Respiratory protective devices - Threads for facepieces - Thread connection M 45 x 3

EUROPEAN STANDARD**EN 148-3:1992****AC:1996****NORME EUROPÉENNE****EUROPÄISCHE NORM**

Amends EN 148-3, August 1996Amende EN 148-3, août 1996Änderung zur EN 148-3, August 1996

Ref. no. EN 148-3:1992/AC:1996 E/F/D

Figure 1

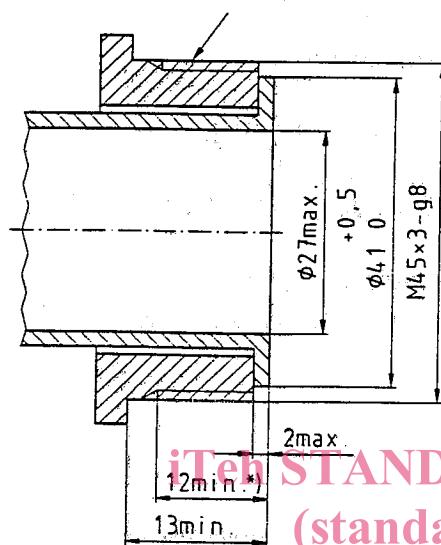
- E: The tolerances g8 should be added to "M 45 x 3" in Figure 1 and 2 (male part).
The tolerances 7H should be added to "M 45 x 3" in Figure 3 and 4 (female part).
